改善箇所説明図

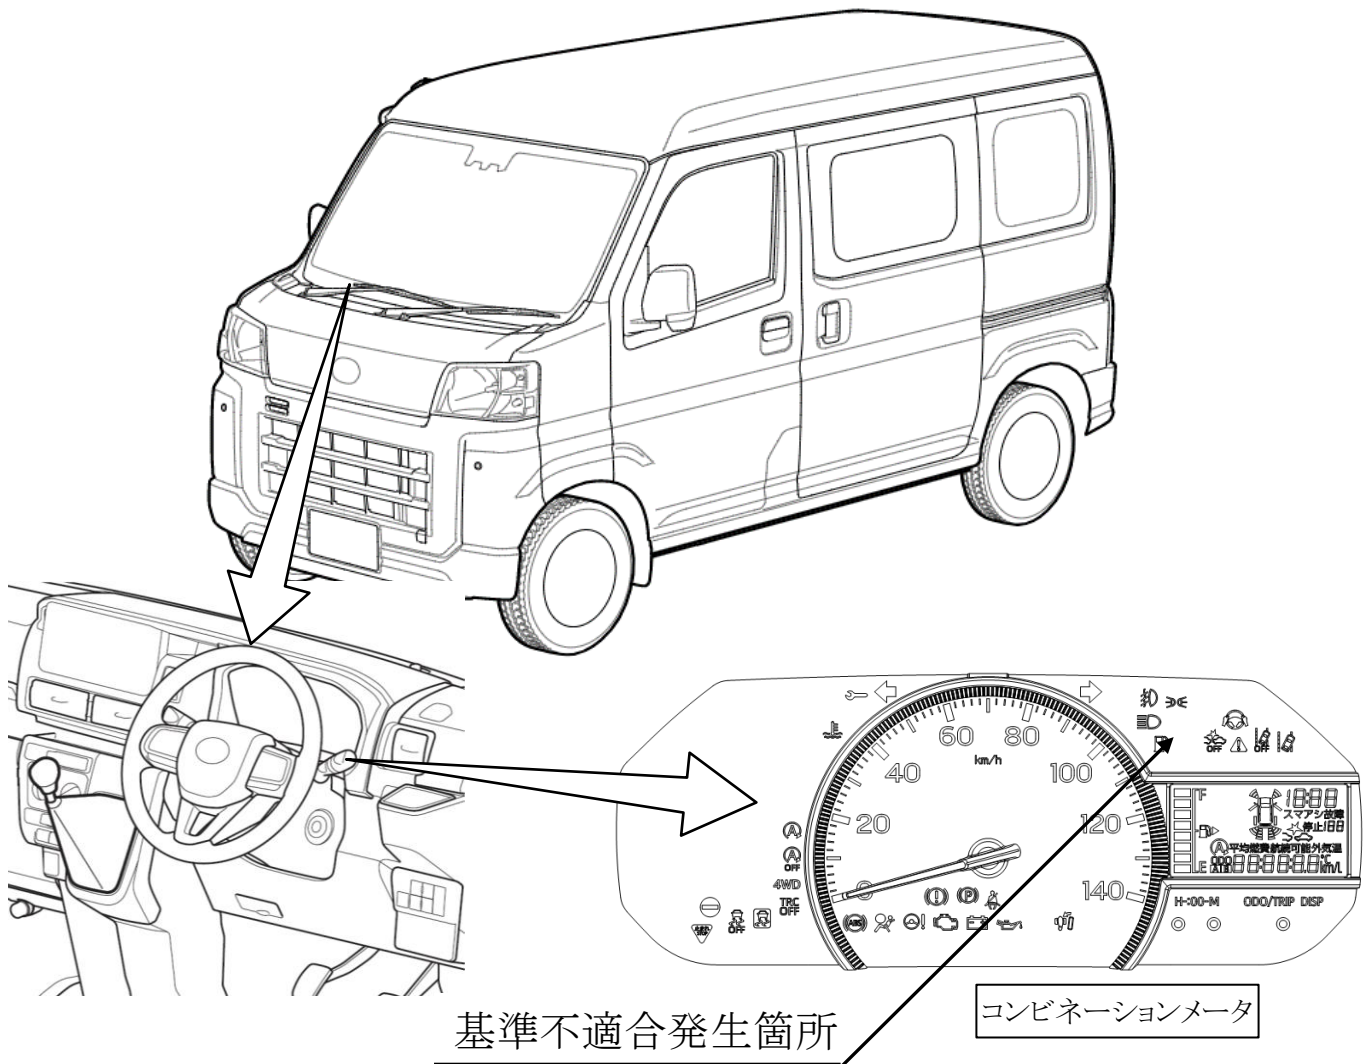
MT(手動変速仕様)車において、メータパネルの設計が不適切なため、走行用前照灯(ハイビーム)の自動制御状態を運転者に表示する装置が備えられていない。そのため、保安基準第32条(前照灯等の基準)に適合しない。

全車両、コンビネーションメータを対策品と交換する。
